日本電気協会 原子力発電所用機器における渦電流探傷試験指針（JEAG 4217-2018）、軽水型原子力発電所用機器の供用期間中検査における超音波探傷試験規程（JEAC 4207-2016）及び原子炉格納容器の漏えい率試験規程（JEAC 4203-2017）に関する技術評価書（案）

図 4. 1. 3-1 リフトオフを用いた照射効果の有無に対する確認方法

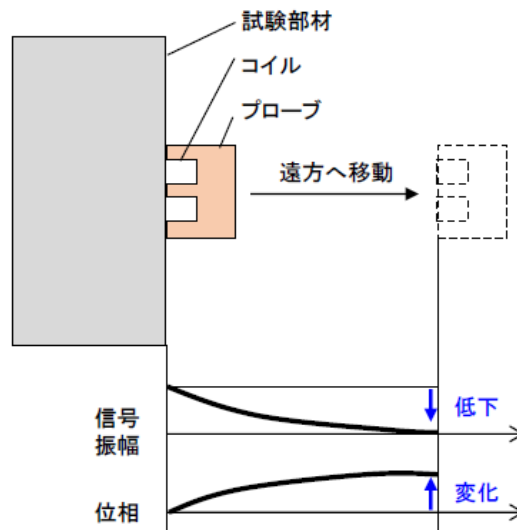
さらに、照射効果の影響の有無は欠陥以外の信号の特性を比較することで確認できるとしていることについて、日本電気協会は「一例として、リフトオフ信号を用いた照射効果の有無に対する確認方法を、図 4. 1. 3-1 を用いて説明します。リフトオフ信号は、プローブと試験部材の距離が離れることにより、信号振幅、位相が変化します。信号振幅と位相変化の挙動は、試験部材の導電率と比透磁率により定まります。照射効果により電磁気特性が著しく変化している場合には信号振幅の低下及び位相変化は大きく変化します。したがって、対比試験体と実プラントの代表部位でのリフトオフ信号の挙動を比較し、信号が変化する傾向を評価することで、照射効果の影響の有無を確認できます。」としている¹⁷。

素材の化学成分，熱処理状態及び製造加工方法を実機と整合するようにした試験体であれば、電磁気的特性は同等とみなして問題ないと考えられる。照射効果の影響については試験体と実機でリフトオフ現象を比較し影響がないことが確認できれば問題ないと考えられることから、それを確認することを要望する。

図 4.1.3-2 対比試験片の概要

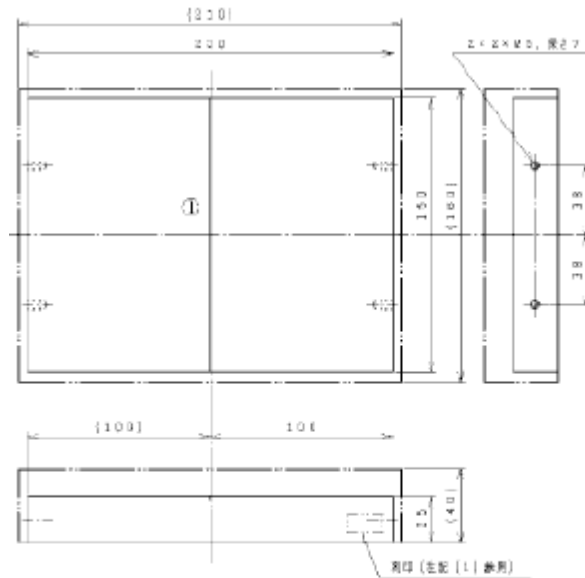
「2330 対比試験片」の「(5)人工きずの種類、形状及び寸法」には、人工きずの深さ及び幅が規定されている。日本電気協会は、低合金鋼についても「探傷面開口欠陥の検出を想定しているため、非磁性体と同じ仕様の人工欠陥を採用している。試験に用いた人工欠陥の計画図参照(図 4. 1. 3-2)。」としている¹⁸。

4.1.6 (2) ①で引用する文献には人工きずの幅についての記載がないが、計画図には幅目標 0.3 (最大 0.5) mm と記載されている。なお、「2330 対比試験片」(5)では人工欠陥の幅は $0.3\text{mm} \pm 0.05\text{mm}$ と規定されている。これについて、日本電気協会は「基準感度及び位相角の設定に用いた2つの対比試験片における人工欠陥の幅寸法実測値を下記に示します。

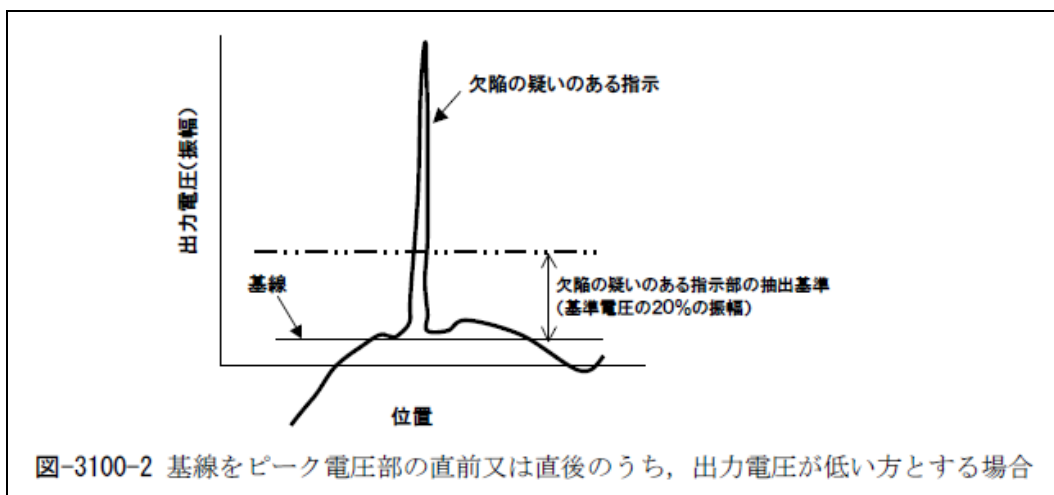
「図-3100-2 基線をピーク電圧部の直前又は直後のうち、出力電圧が低い方とする場合」に示す欠陥の疑いのある指示部以外の出力電圧が変化する理由について、日本電気協会は「解説図-3100-1-1 に同じ模式図があり、指示部以外の出力電圧の変化はドリフトによるものです。」としている⁴⁵。附属書Cの「(解説-C-3100-1) 欠陥の疑いのある指示部の抽出」においては、「TR パンケーキはプローブを密着した状態でも基線が零電圧レベルから緩やかに離れる事象（ドリフト）が生じる場合がある」とし、「(解説-3100-1) 欠陥の疑いのある指示部の抽出」において、「ドリフトの影響が大きい場合は、(略) バンドパスフィルタなどのドリフト除去装置を用いて、ドリフトをある程度除去するとよい。」と記載しているが、ドリフトの発生理由については説明されていない。「図-3100-2 基線をピーク電圧部の直前又は直後のうち、出力電圧が低い方とする場合」に示す出力電圧は、欠陥の疑いなる指示部の前後で大きく変化しており、上記「緩やかに離れる事象」とは整合していない。ドリフトの発生理由について説明を追加し「図-3100-2 基線をピーク電圧部の直前又は直後のうち、出力電圧が低い方とする場合」の出力電圧の変化を見直すことを要望する。

- 低合金鋼に対する磁気飽和についての知見を記載することを要望する。
- 放射線ノイズは渦電流探傷装置としてのフィルタ回路特性により低減していると考えられるものの、今後実績を踏まえ、フィルタ回路特性について明確にすることを要望する。
- ノイズ対策としての高シールドケーブルやプリアンプ(中間増幅器)の使用を規定することを要望する。
- 「解説表 3100-2-1 信号の分類」の「局所的な電磁気的特性の変化に起因する信号」については、発生例として「溶接部や母材部の強加工層又異材境界等で発生する。」とあるが、強磁性材料の場合、磁気特性の局所的な変化によって大きな信号が観測されることがあるため、これを考慮するよう記載の追加を要望する。
- 「解説表 3100-2-1 信号の分類」にはノイズ信号が記載されていないが、ノイズ対策が不十分な場合は発生しないとも限らないので、注意喚起の意味で記載を追加することを要望する。
- ドリフトの発生理由について説明を追加し「図-3100-2 基線をピーク電圧部の直前又は直後のうち、出力電圧が低い方とする場合」の出力電圧の変化を見直すことを要望する。

図-3200-10 突合せ溶接継手に対する走査範囲 (体積試験範囲の厚さが T の場合)

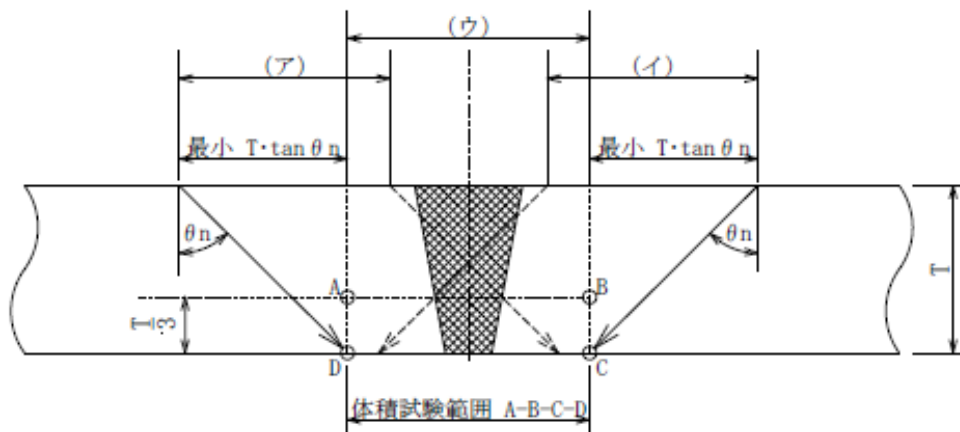
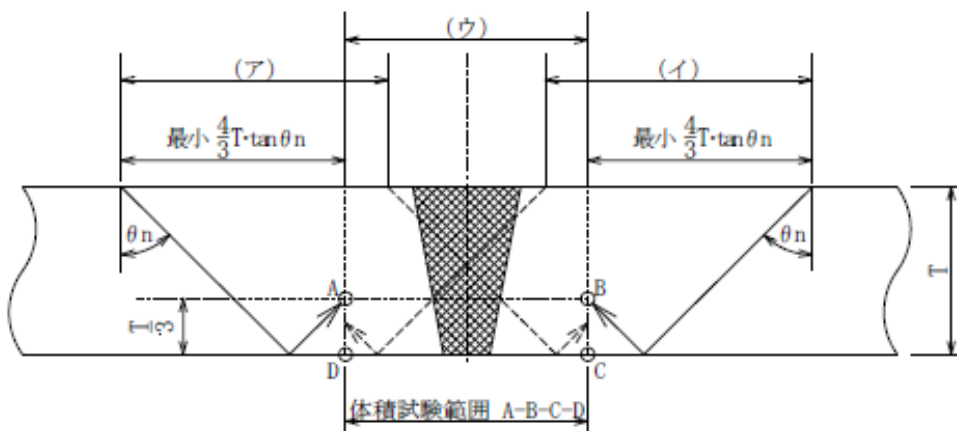
(a) 変更点ではないが、「図-3200-10 突合せ溶接継手に対する走査範囲（体積試験範囲の厚さが T の場合）」の直射法で試験する場合において、走査範囲が（ア）及び（イ）の範囲では赤斜線で示す三角形の領域の超音波の伝播は 1 方向のみとなっている。また、一回反射法で試験する場合の（ア）の右端及び（イ）の左端の位置はそれぞれ B 点及び A 点に達していない（「図-4200-9 突合せ溶接継手に対する捜査範囲（体積試験範囲の厚さが T の場合）」についても同様）。日本電気協会は「基本的な考え方として、溶接金属は 2 方向、隣接する熱影響部は 1 方向の探傷としています(3236 項、4245 項、4254 項)。」としている⁷²。しかし、「3236 探触子の走査範囲」(2)、「4245 探触子の走査範囲」(2)及び「4254 探触子の走査範囲」(2)においては、「母材及び熱影響部については、少なくとも 1 方向から超音波が伝ばするように探触子を走査する。」と規定しており、赤斜線で示す三角形の領域を 1 方向のみの走査でよいとはしていない。また、「1320 関連規格」に記載する ASME Sec. XI の「Mandatory Appendix III Ultrasonic Examination of Vessel and Piping Weld」、 「Article III-4000 Examination」の「III-4420 Reflectors Parallel to the Weld Seam」においては、「The examination shall be performed using a sufficiently long examination beam path to provide coverage of the required examination volume in two-beam path directions. The examination shall be performed from two sides of the weld, where practicable, or one side of the weld, as a minimum.」と規定しており、溶接線に平行な反射体に対する探傷では、実行できる場合は両側、少なくとも片側から探傷を求めている。基本は両側から超音波を入れることを求めている、溶接金属及び母材の区分はしていない。「図-3200-10 突合せ溶接継手に対する走査範囲（体積試験範囲の厚さが T の場合）」の（ア）及び（イ）の範囲及び「図-4200-9 突合せ溶接継手に対する捜査範囲（体積試験範囲の厚さが T の場合）」の（ア）及び（イ）の範囲は見直すことを要望する。

図 4.2.7-1 エコー高さ比と SN 比の関係

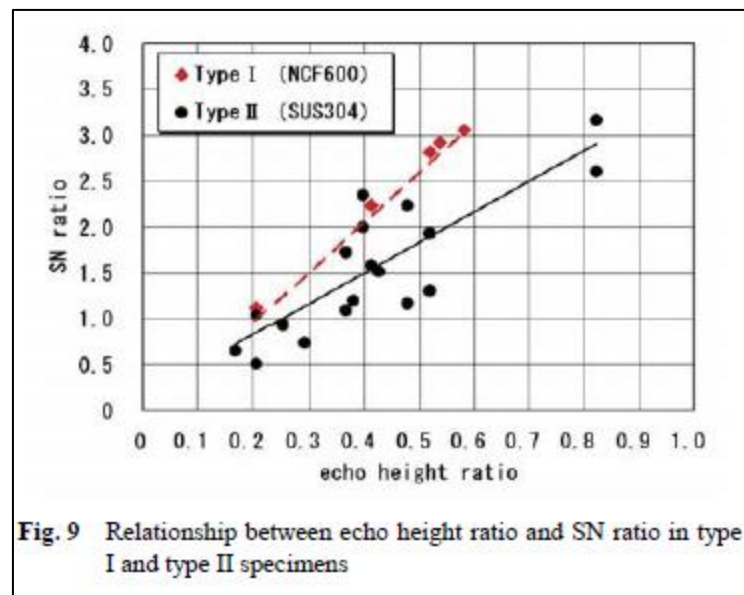
SN比を用いた研究論文⁷⁹によると、探傷で得られた欠陥エコーの最大音圧と無欠陥部から生ずるノイズエコーの最大音圧の比をSN比としており、エコー高さ比(試験片厚さ15mmに対して2mm深さのEDMスリットによるエコー高さを基準値に設定)との相関が示されている(図4.2.7-1「エコー高さ比とSN比の関係」参照)。エコー高さ比はDAC%に相当するので、SN比=1は約DAC20%に相当しているといえる。「2711 記録, 採取手順」においてはDAC20%を超えるエコーは記録すると規定しているが、DAC20%はノイズの誤判定を踏まえた閾値として採用されたものであるため、SN比による場合もノイズとの閾値より大きい2を超えるエコーを記録対象とすることは妥当ではない。したがって、SN比1を超えるエコーを記録対象とする必要がある。また、SN比を用いる

場合のノイズレベルの定義を明確にすることを要望する。

図 4. 2. 13-1 基準感度の設定例
 (図-3200-1(1)の DAC 回路を使用しない場合の修正例)

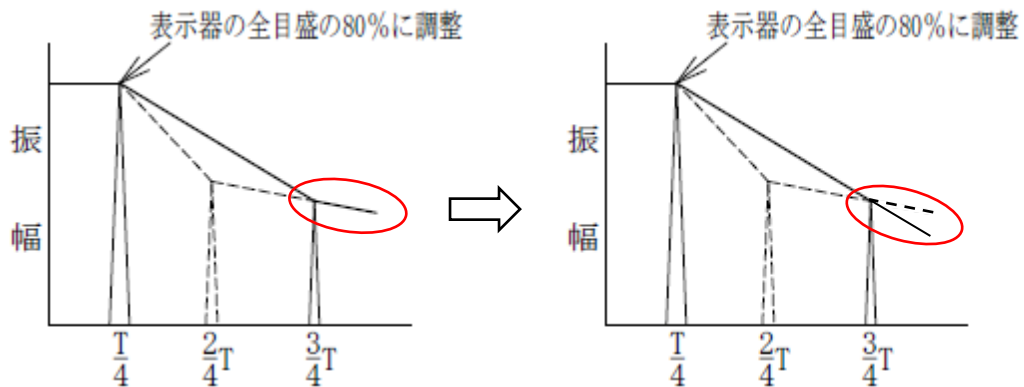
なお、DAC 曲線の作図において図-3200-1(1)、図-3200-3(1)、図-3200-5(1)、図-4200-1(1)、図-4200-3(1)及び図-4200-5(1)に示す DAC 回路を使用しない場合の内挿線は、 $2/4T$ （斜角法の場合は $(2/8)S$ 、以下同じ）位置の横穴の有無により実線と破線で区別しているが、 $3/4T$ （斜角法の場合は $(3/8)S$ 、以下同じ）位置から右側の外挿線は $2/4T$ 位置と $3/4T$ 位置での横穴からの振幅を利用するので、実線ではなく破線表示に、 $2/4T$ 位置の横穴がない場合の $3/4T$ 位置から右側の外挿（実線）は $1/4T$ （斜角法の場合は $(1/8)S$ ）位置と $3/4T$ 位置での横穴からの振幅に基づく延長線になる（図 4. 2. 13-1 右図参照）。

図 4.3.6-1 基準容器法での評価¹³⁵

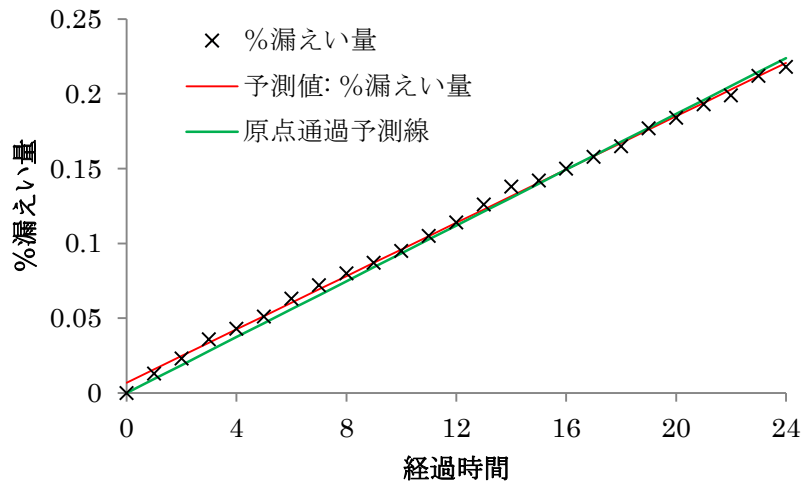
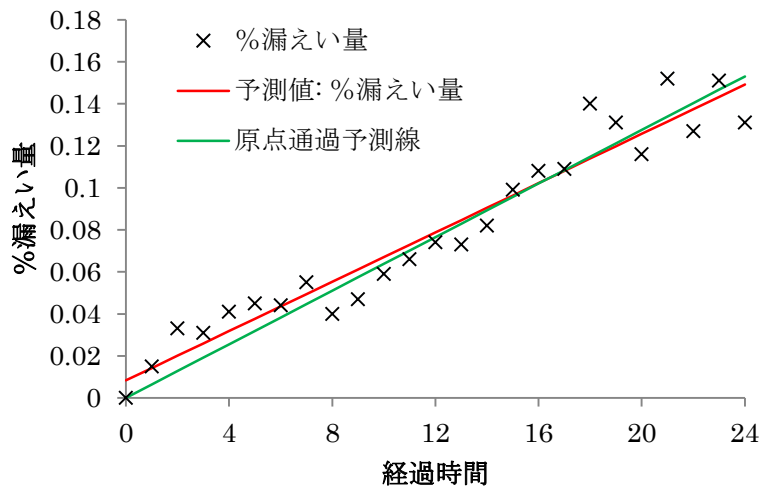
1 基準容器法での評価」及び「図 4.3.6-2 絶対圧力法での評価」に示す。いずれも切片の値は+側を示している。「3.1.2.3 平均漏えい率及び信頼限界」及び「3.2.2.3 平均漏えい率及び信頼限界」に規定する平均漏えい率及び信頼限界の式は、原点を通過する回帰直線 $Q=b'H$ に誤差を加味した式となるよう検討することを要望する。
